Urząd Miasta Lublin

ZP-P-I.271.1.26.2011

DOTYCZY: postępowania o zamówienie publiczne prowadzonego w trybie przetargu nieograniczonego na **Zintegrowany System Miejskiego Transportu Publicznego – Zaprojektowanie i Budowa Systemu Zarządzania Ruchem w Lublinie w ramach zadania pt. "Zintegrowany System Miejskiego Transportu Publicznego w Lublinie" współfinansowany w ramach Programu Operacyjnego Rozwój Polski Wschodniej 2007 – 2013.**

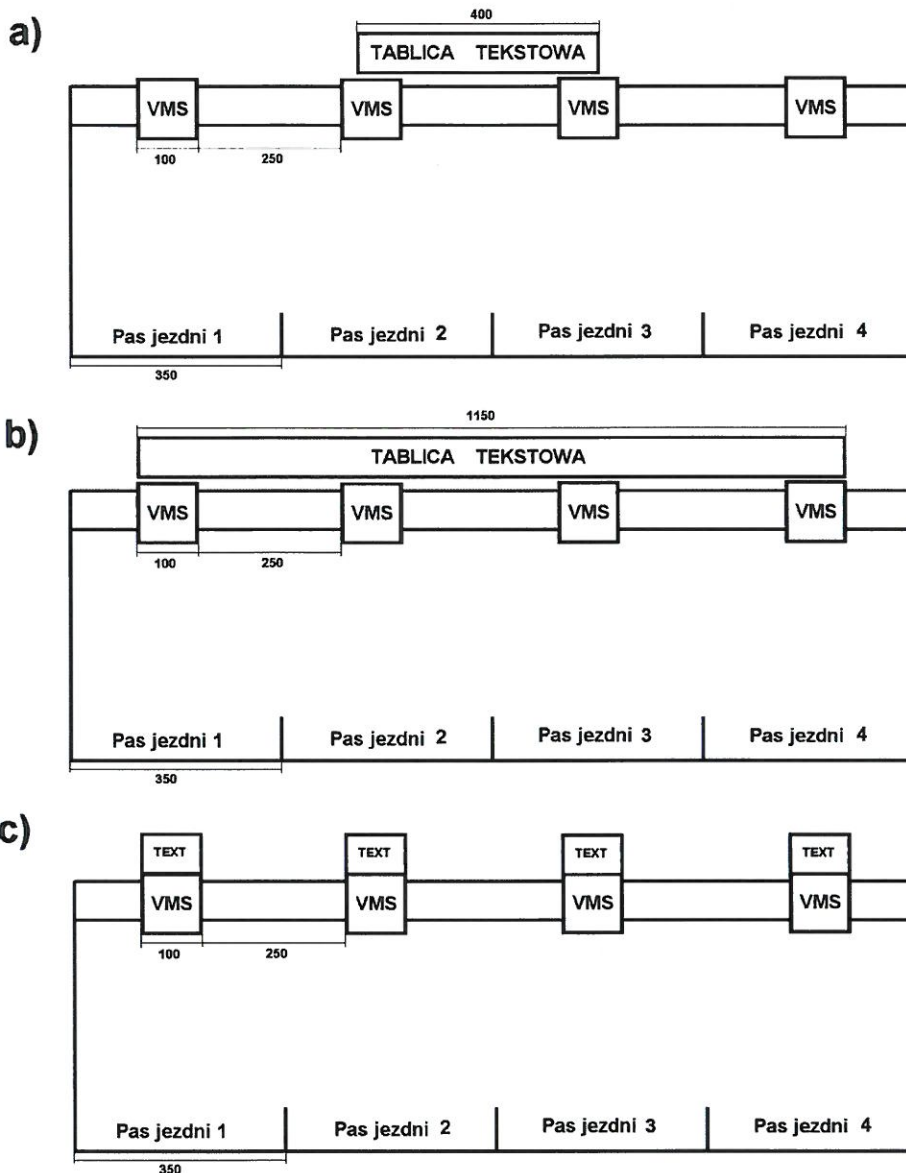
- a) Czy Zamawiający pisząc „panelu tekstowego o szerokości wynikającej z łącznej szerokości znaków graficznych” ma na myśli szerokość np. 4 znaków po 100 cm, co daje 400 cm (Rysunek a)) czy też szerokość 4 znaków graficznych zawieszonych nad pasami ruchu, gdzie skrajna odległość między znakami będzie równa (przy zamontowaniu 4 znaków graficznych) $4 \times 100 \text{ cm} + 3 \times 250 \text{ cm}$, czyli około 11,5 metra (rysunek b))?

Czy Zamawiający na pewno chce dopuścić do zastąpienia panelu tekstowego poprzez zwiększenie wysokości paneli graficznych o wysokość umożliwiającą wyświetlenie znaków tekstowych? Uzyskana wtedy przestrzeń na informację tekstową równa będzie (przy montażu 4 znaków graficznych) 4 odcinkom o szerokości 100 cm i wysokości 1 wiersza oddalonych od siebie o około 250 cm. (rysunek c)). Nierealne wtedy będzie uzyskanie

21 znaków w jednej ciągłej linii.
